AUTOSTRADA DEL BRENNERO S.P.A.

Protocollo 580/22

Del 10/01/2022 Uscita

OGGETTO: (ID: 6189] procedimento di Valutazione di Impatto Ambientale nell'ambito del Provvedimento Unico in materia Ambientale ai sensi dell'art.27 del D.Lgs.152/2006 e Piano di Utilizzo ai sensi dell'art. 9 del DPR 120/2017. Autostrada A22 "del Brennero" - realizzazione della terza corsia nel tratto compreso tra Verona nord (km 223) e l'intersezione con l'autostrada A1 (km 314). Risposte alla nota di osservazioni del Comune di Sommacampagna prot. MATTM-2021-0139564 14-12-2021.

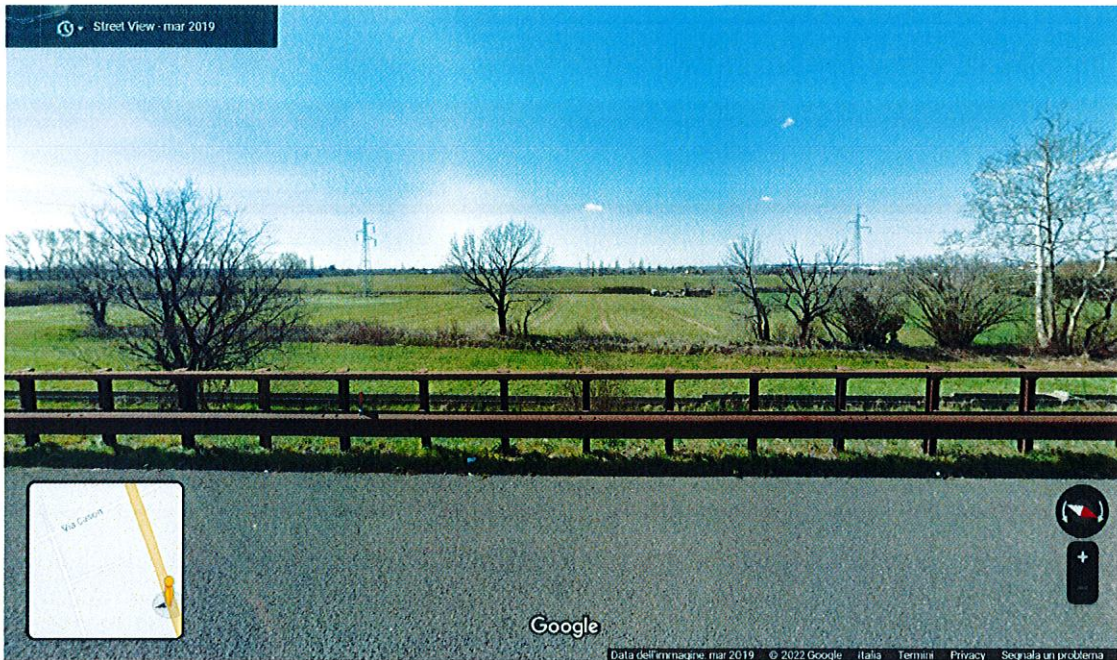
1. le barriere e/o le opere di mitigazione (anche relative al rumore) siano posizionate il più possibile, vicino al sedime autostradale e realizzate in "continuo" lungo tutto il tracciato fronteggiante il territorio comunale, senza le interruzioni che sono previste nel progetto;

A protezione di varie abitazioni ubicate nei pressi dell'abitato di Caselle del Comune di Sommacampagna sono previste in progetto varie barriere antirumore. È inoltre prevista la realizzazione di una apposita un'ulteriore opera di mitigazione costituita da una "barriera a verde" avente più funzioni: mitigazione paesaggistica, abbattimento polveri e, seppure in misura limitata, riduzione del rumore..

La realizzazione di barriere antirumore così generalizzata risulterebbe eccessiva rispetto allo scopo della protezione dal rumore. La zona risulta infatti per ampi tratti priva di abitazioni o recettori sensibili che possano beneficiare di un simile intervento.

Il progetto, com'è desumibile dalla consultazione degli elaborati afferenti le barriere, è basato su un'attenta analisi conforme a tali norme ed ha individuato le effettive esigenze, prevedendo adeguati interventi lungo tutti i tratti dell'A22 dove sono presenti abitazioni o altri ricettori.

Non vi è dunque alcuna incompletezza sufficiente a motivare un'ulteriore estensione delle barriere previste che, andando a proteggere aree prive di abitazioni o ricettori sensibili, non genererebbe benefici sufficienti a motivarle.

Si chiede pertanto a codesta Autorità Competente di non accogliere la richiesta del Comune, con cui lo stesso ha richiesto che le barriere vengano realizzate in "continuo" lungo tutto il tracciato fronteggiante il territorio comunale.

Stralcio dall'elaborato di progetto "E-02-C-01 Relazione Tecnico-Illustrativa"

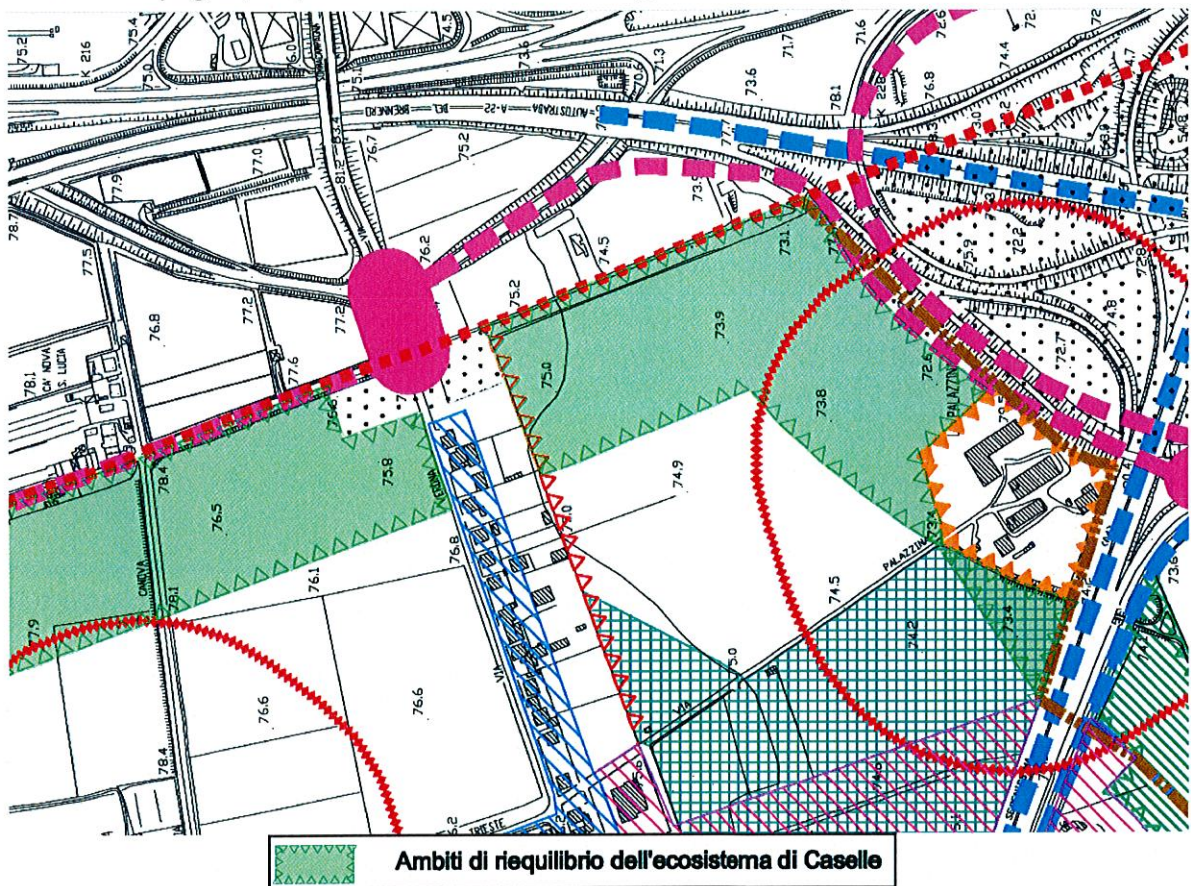
Richiesta di posizionare le opere di mitigazione "il più possibile vicino al sedime autostradale"

Innanzitutto si premette che le barriere antirumore, come è agevolmente desumibile dagli elaborati di progetto (ad es. l'elaborato "1.4.2 Quadro schematico degli interventi"; inoltre le planimetrie delle singole barriere), sono già tutte previste su sedime autostradale e non comportano dunque alcuna sottrazione di territorio ad utilizzazione agricola o di altro genere.

Sul territorio del Comune di Sommacampagna l'unica opera di mitigazione prevista, che non ricada su sedime autostradale, è la "barriera a verde".
